豊洲新市場基本設計 検討事項（5，6，7街区共通）

豊洲新市場基本設計 検討事項（5街区）

豊洲新市場基本設計 検討事項 6 街区

豊洲新市場基本設計 検討事項（7 街区）

3階平面図

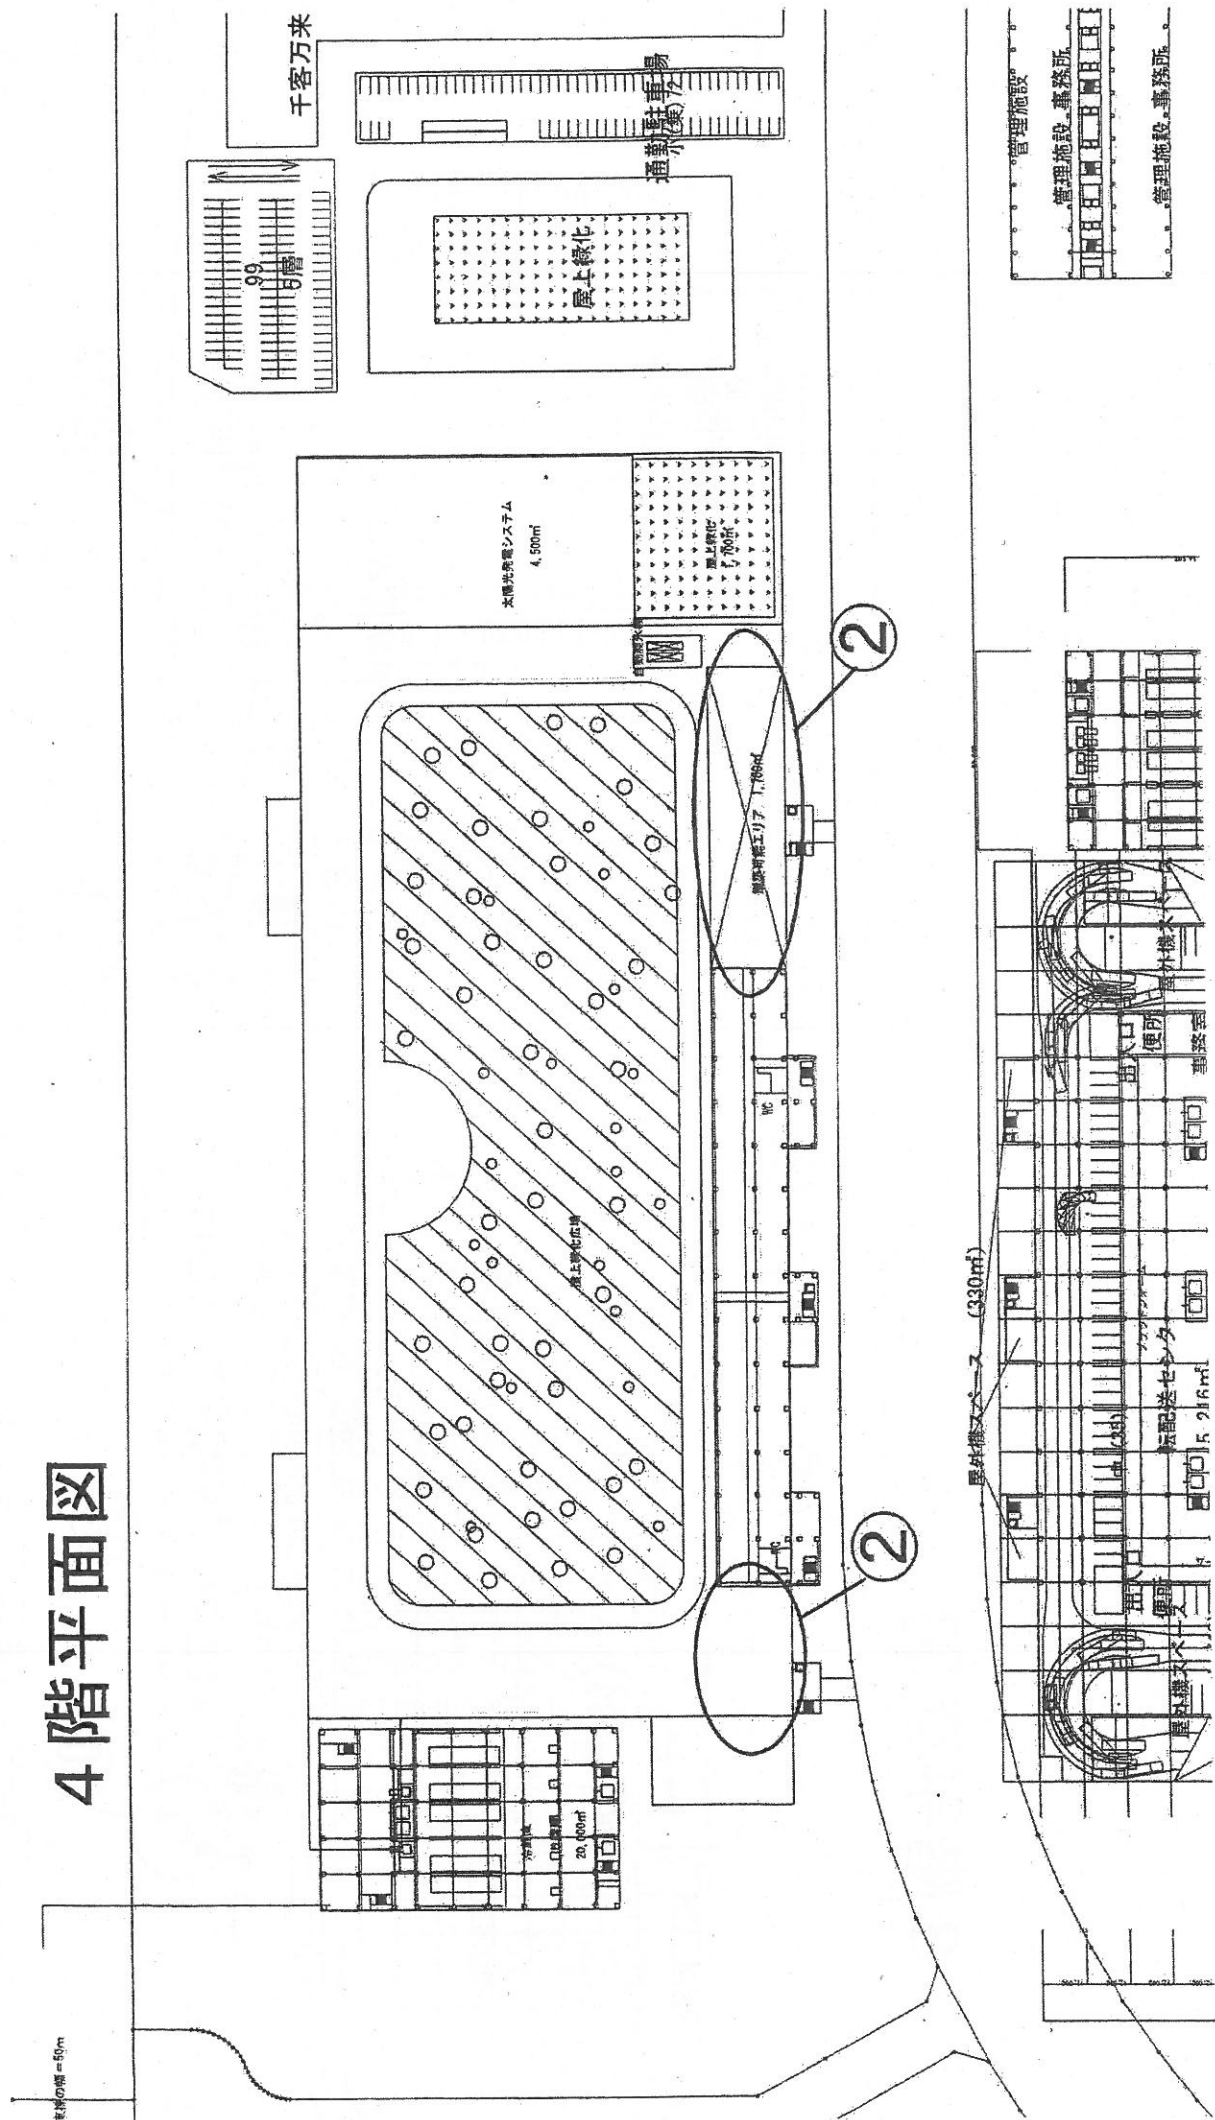
課題9 物販店舗の設置位置を検討する。…図面⑤

- ・業界要望により、6街区3階中央に配置計画を検討する。40㎡×96店舗の配置。但し、計3840㎡の中で間仕切り位置を変更する場合あり。店舗内はスケルトン渡しで計画。

1階待機駐車場計画 (案)

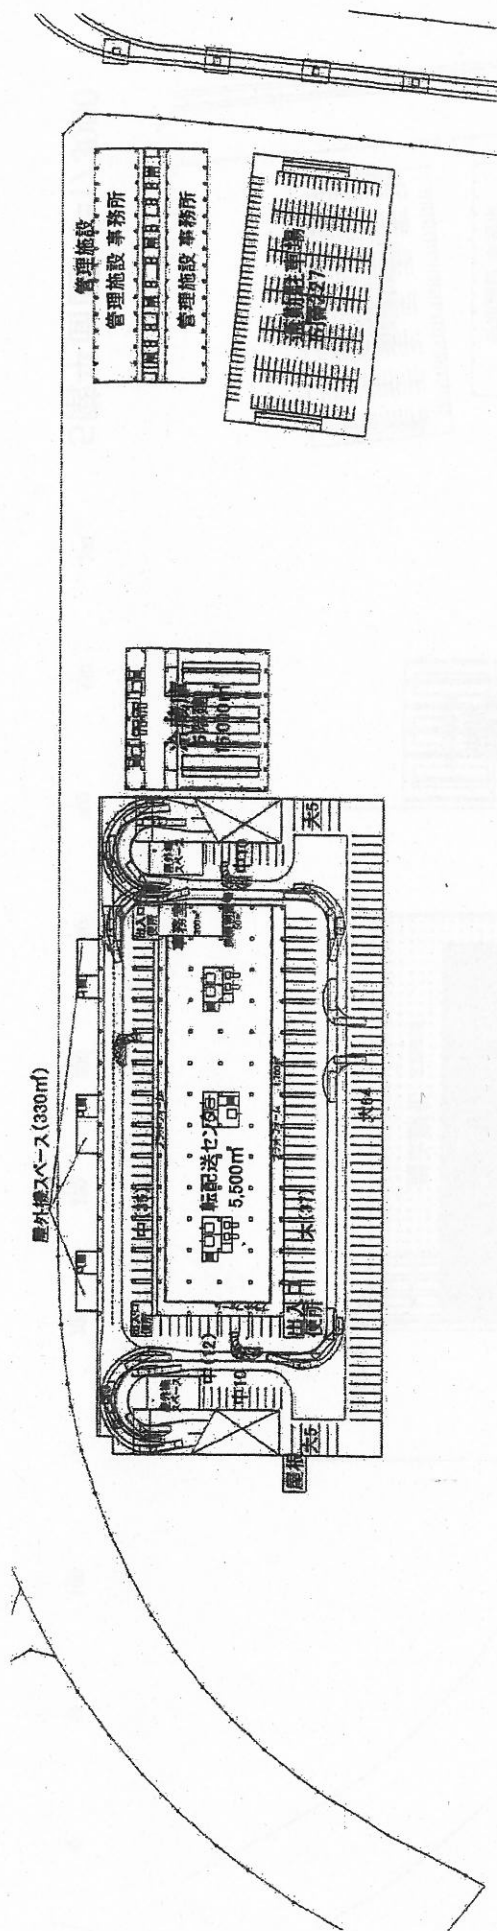
課題⑯ 外周道路の計画、待機駐車場の計画

- （検討の方向性）
- *外周道路の車路の計画を明確にする（交差点での優先道路、停車位置等）
- *待機駐車場の整理（外周道路から待機駐車場に入らないよう、内周通路からの出入りにする）
（大型、中型、小型の駐車スペースをなるべく集約する）

大型80→92

中型217→238

小型129→92

計 426→422
